**AVIS RELATIF À LA PROTECTION
CONTRE LES EVENTUELS EFFETS NOCIFS ET NUISANCES
PROVOQUÉS PAR LES RAYONNEMENTS NON IONISANTS
GÉNÉRÉS PAR DES ANTENNES ÉMETTRICES STATIONNAIRES**

Commune : HAMOIR - Exploitant : TELENET GROUP

Référence exploitant : LG2038B

Rapport n° 566 / 2025

Figure 1 : Vue en plan des lieux de séjour et des points de contrôle

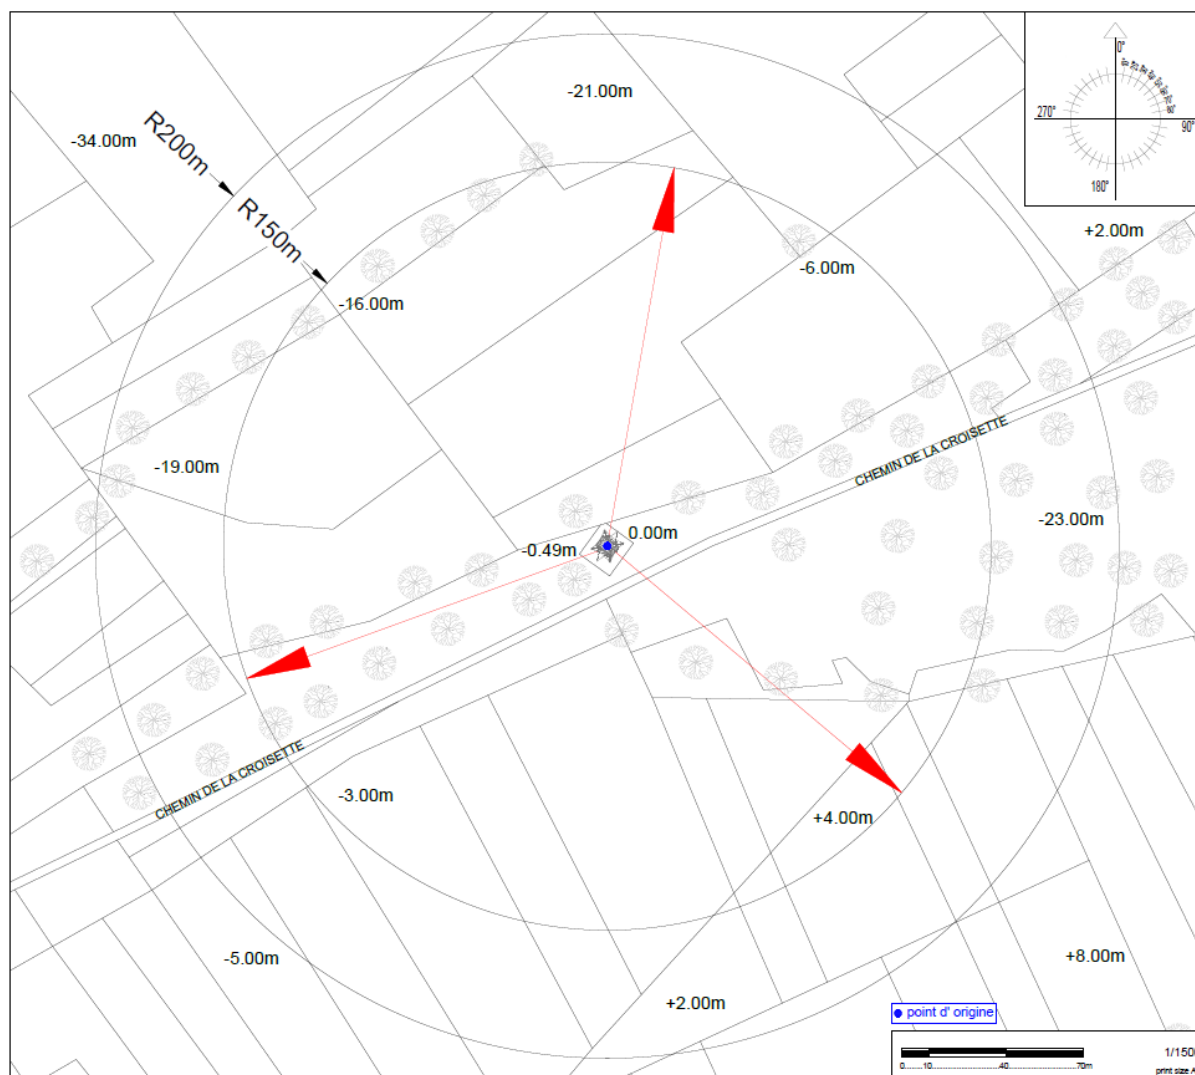
En ce qui concerne les antennes de l'installation mentionnées dans le tableau 1, la distance maximale à laquelle la limite pourrait être atteinte, à l'extérieur, est égale à 94,1 m. S'il n'y a pas de LS à une distance inférieure, les antennes respectent forcément la limite d'immission.

Dans le cas des LS situés à l'intérieur des bâtiments, une atténuation d'obstacle est prise en compte et il en résulte que la distance maximale à laquelle la limite pourrait être atteinte se réduit à 67,8 m.

Figure 2 : Vue en plan des installations d'antennes dans un rayon de 300 mètres autour de l'installation faisant l'objet de la demande d'avis

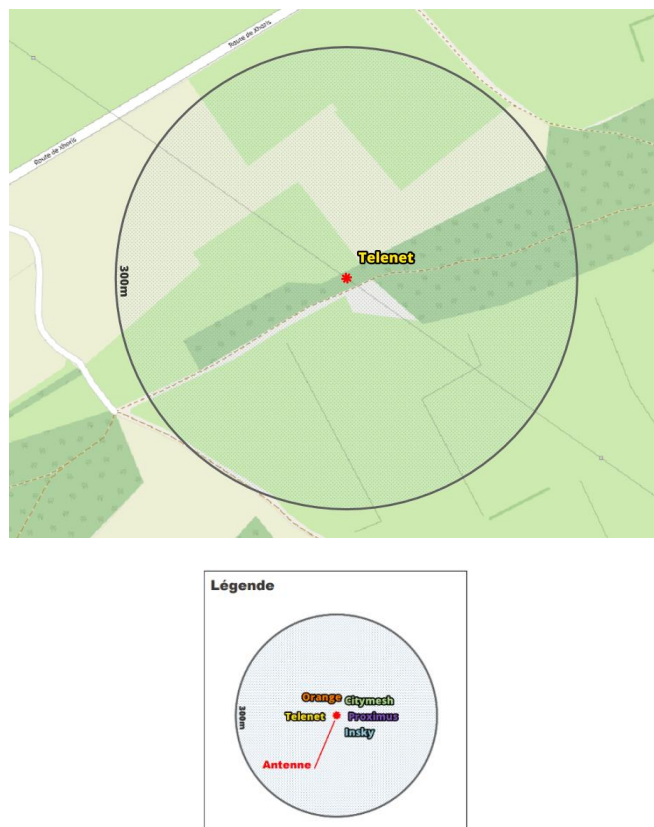
Compte tenu des considérations ci-dessus, il apparaît que l'intensité du rayonnement électromagnétique généré, dans les lieux de séjour situés dans un rayon de 300 mètres autour de l'installation référencée dans le paragraphe 2, par l'ensemble des antennes émettrices stationnaires de l'ensemble des exploitants du même site d'antennes émettrices stationnaires respecte la limite fixée à l'article 4, § 2 du décret.
